Wettbewerb für ein Schulhaus in Neuhausen.

Bericht des Preisgerichts.

An die Schulhausbaukommission in Neuhausen!

I. Preis. — Motto: „Sonne“. — Verfasser: Bollert & Herter, Architekten, Zürich.

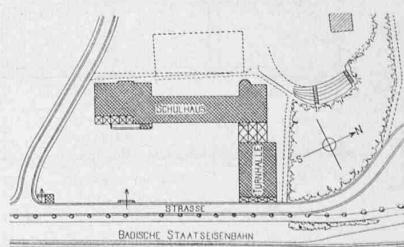
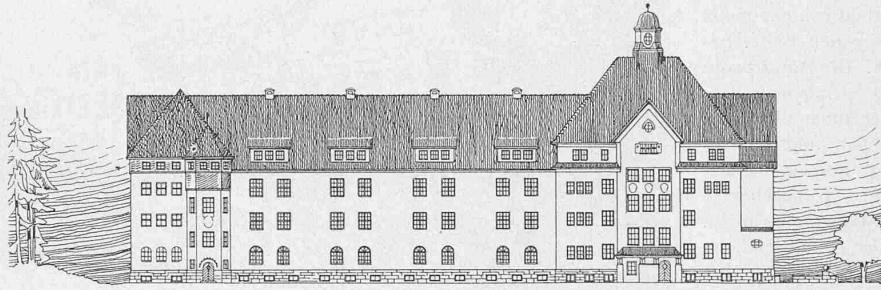
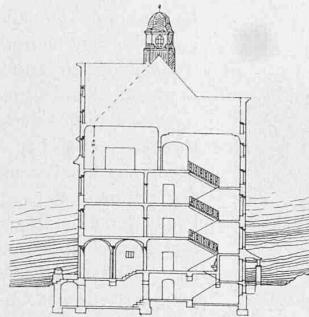
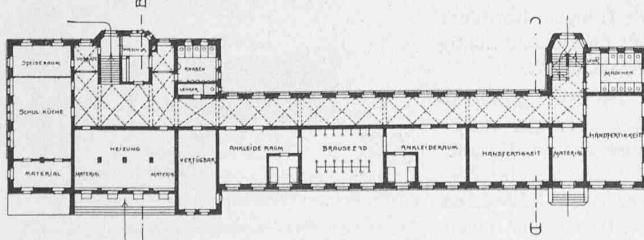
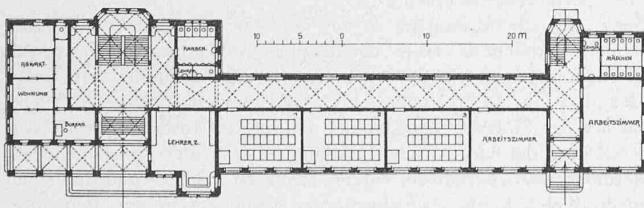
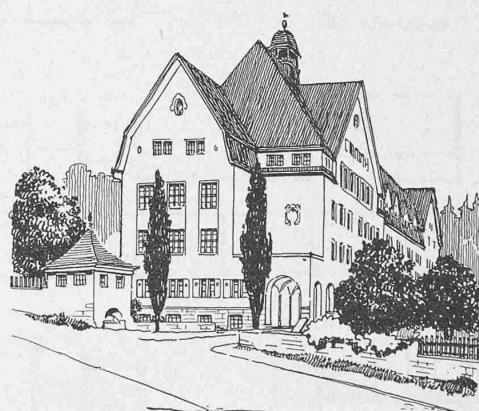
Nr. 34. „Sonne.“ Dieses Projekt zeichnet sich besonders aus durch klare, einwandfreie Grundrissdisposition, gediogene, einfache und geschickt gruppierte Fassadenlösung und durch gute Gesamtdisposition (Variante A). Die Haupteingänge alle im Erdgeschoss sind glücklich, den Zugangsstrassen entsprechend disponiert und durch die gedeckten Vorplätze geschützt. Die Lage und die Dimensionierung der Treppen mit Vorplätzen der Korridore und Aborte entspricht den Bedürfnissen. Die Abwartwohnung ist nach Südwesten in der Nähe des Haupteinganges für sich abgeschlossen geschickt untergebracht. Der Kubikinhalt des Gebäudes ist trotz der günstigen Grundrisslösung und den vier disponiblen Klassenzimmern im Dachstock normal. Der etwas nüchterne Eindruck der Mauerflächen könnte bei der Detailbehandlung noch verbessert werden.

II. Preis. — Motto „Heimisch“. — Verfasser: Fr. Krebs und A. Möri, Architekten, Luzern.

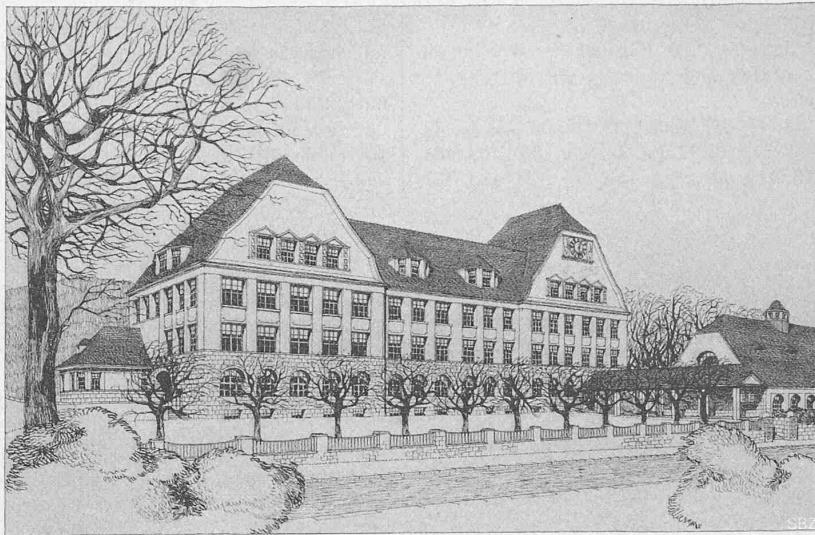
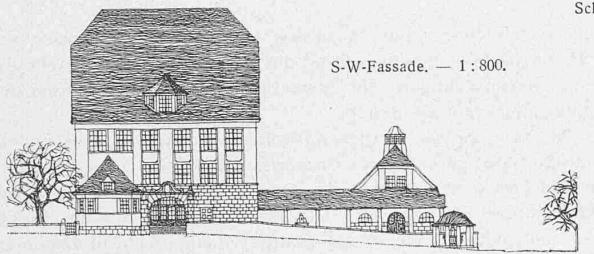
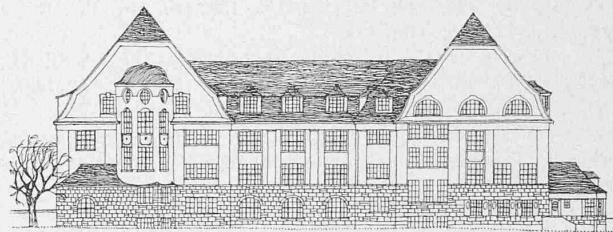
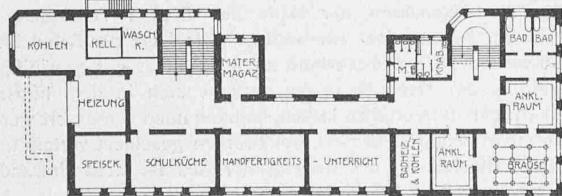
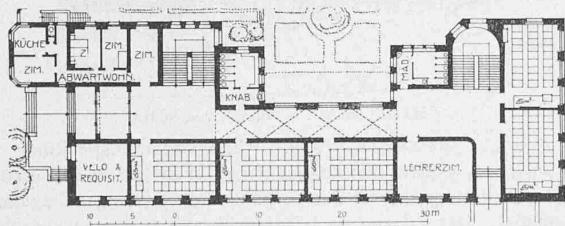
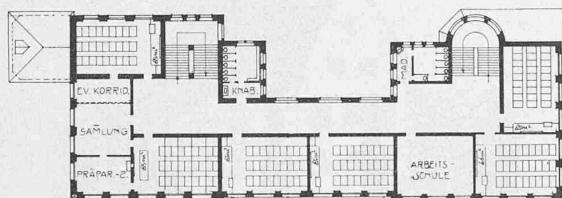
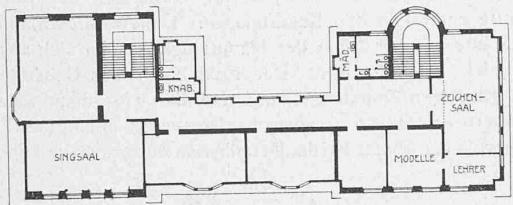
Nr. 167. „Heimisch“
Dieses mit zwei Giebeln versehene Projekt, ähnlich wie Nr. 108, besitzt eine gute Ge-

samtdisposition mit klarer und knapper Grundrisslösung und einheitlich ruhig wirkender Fassadenbildung. Das flott und reizvoll dargestellte, perspektivische Detail der südwestlichen Eingangsfassade macht einen sehr guten Eindruck. Die Lage der Abwartwohnung beim Haupteingang ist günstig; dieser wird dadurch von Westen her geschützt. Eine Zugangsverbindung nach Südosten ist vorgesehen. Die meisten Klassenzimmer erhalten südöstliche

Beleuchtung. Die Anlage der Treppen mit den geräumigen Vorpälatzen und der Abort ist gut. Zu tadeln ist die Anordnung der Rundbogenfenster im Parterre, wodurch der Lichtzutritt beeinträchtigt wird; auch lässt die Durchbildung der ungleichen Giebel auf der Süd-Ost-Seite zu wünschen übrig.

III. Preis ex aequo. — Motto „Pestalozzi-Heim“. — Verfasser: Paul Truniger, Architekt in Wyl.

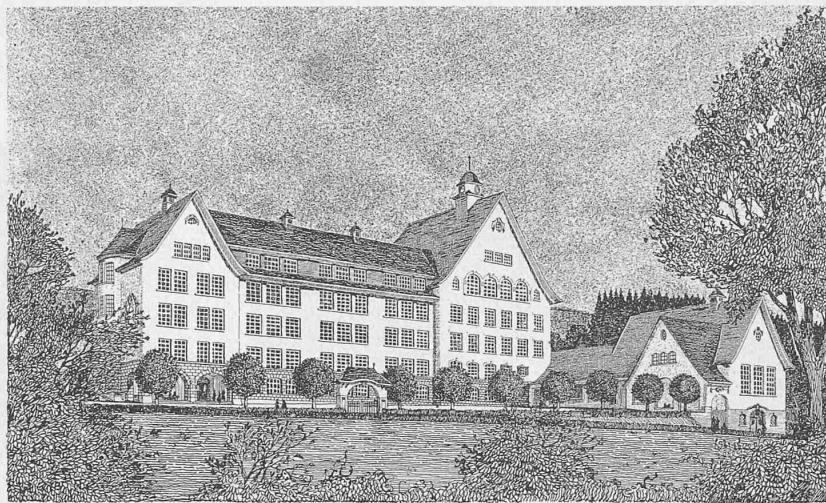
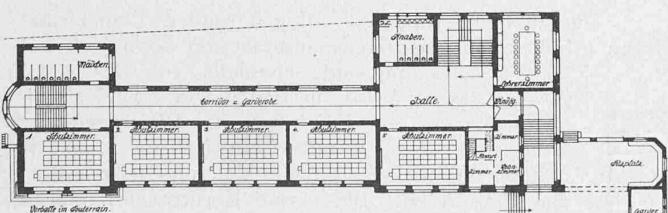
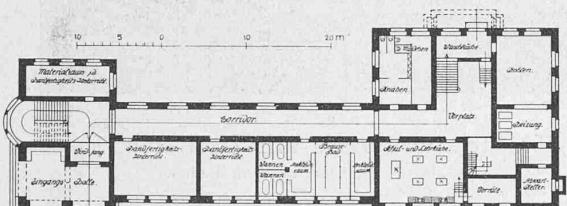
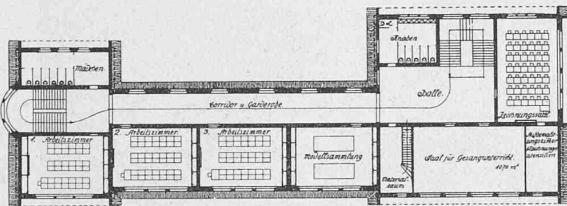
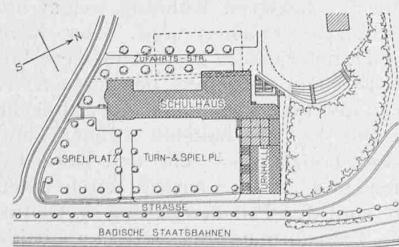
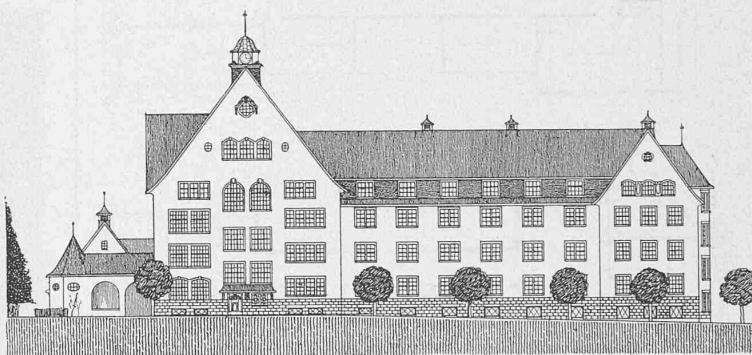
Nr. 42. „Pestalozzi-Heim.“ Gute Gesamtdisposition. Von den Eingängen, welche den Zugangsstrassen entsprechen, wurde der südliche im Kellergeschoss mit Vorhalle wegen geringer Etagehöhe beanstandet. Der Zugang nach Nordosten mit dem gedeckten Spielplatz und Eingang im Erdgeschoss zur Halle ist eine erfreuliche Lösung, die Disposition der Halle mit direkter Verbindung der Schulzimmer jedoch nicht einwandfrei. Die Lage der Schulzimmer nach Südosten ist mit Ausnahme zweier Zimmer gut gewählt. Die Gruppierung der Gebäudemassen, welche sich in dem hübschen Modell vorteilhaft beurteilen lassen, könnten noch verbessert werden. Die Abwartwohnung ist in zwei Stockwerken geschickt verteilt untergebracht. Die Lösung des Kellergrundrisses ist nicht einwandfrei.

III. Preis ex aequo. — Motto „Joggili“. — Verfasser: Franz Messner, Architekt in Lausanne.

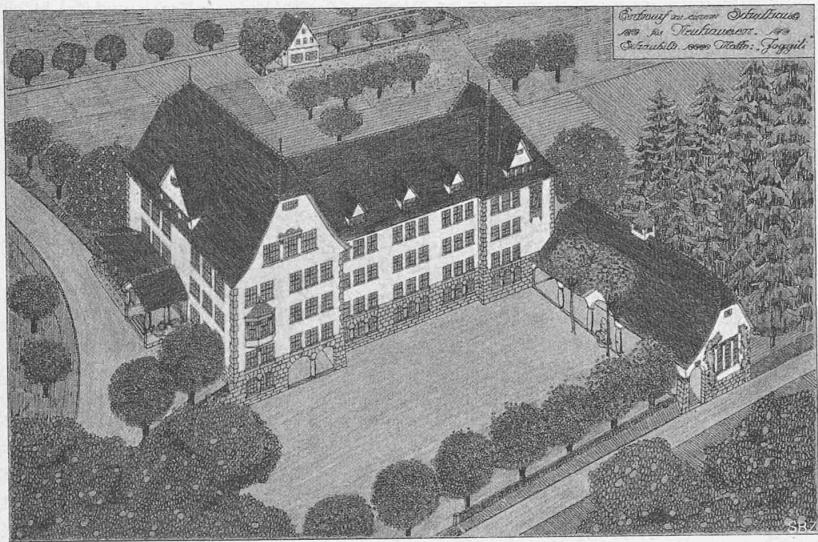
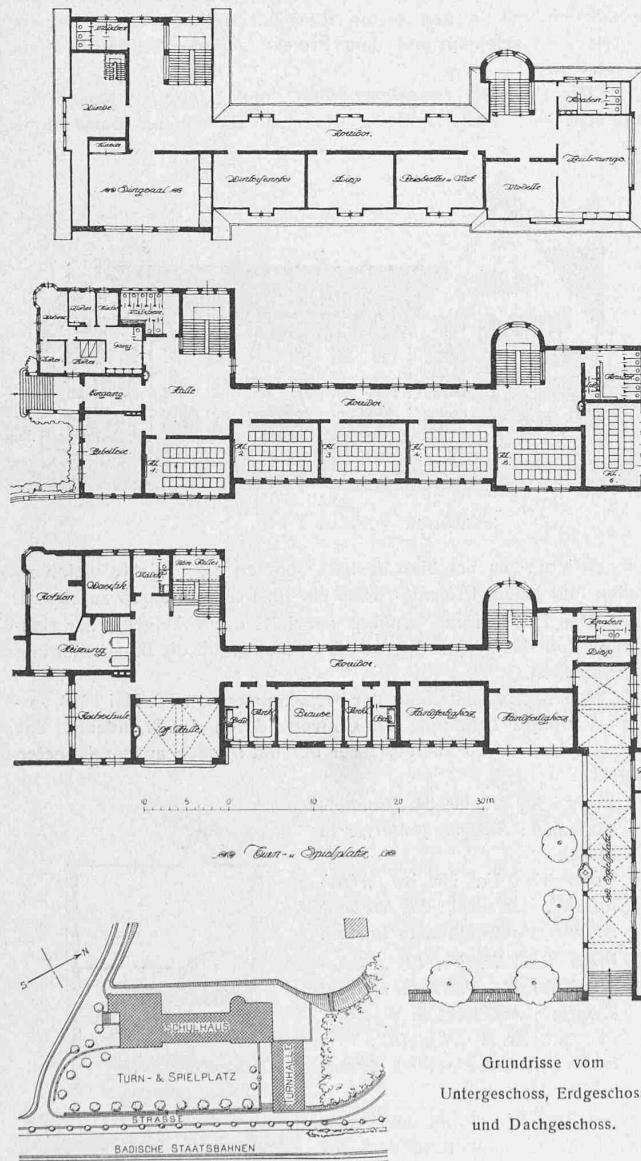
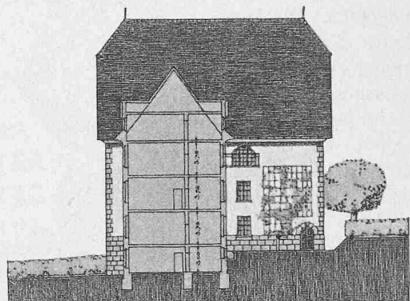
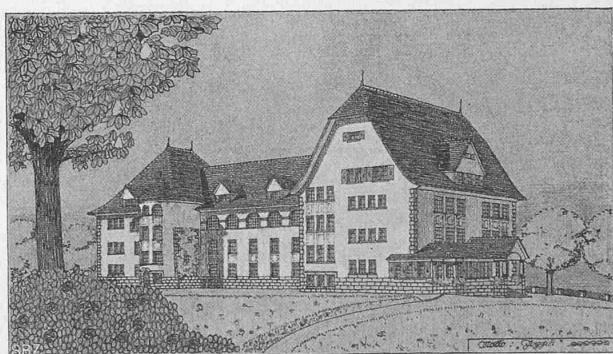
von Nordosten unter dem Treppenpodest ebenfalls zu beanstanden. Der Spiel- und Turnplatz ist gut verteilt, jedoch fehlt ein Gebäudeeingang von der südwestlichen Seite her.

Nr. 83. „Joggili.“ Die architektonisch einfache und glücklich gewählte, gut verteilte Fassadengruppierung, sowie die klare Grundrissdisposition dieses Projektes sind bemerkenswert. Die Gesamtdisposition, sowie die Lage der Klassenzimmer sind ebenfalls gut. Der südöstliche Eingang im Kellergeschoss
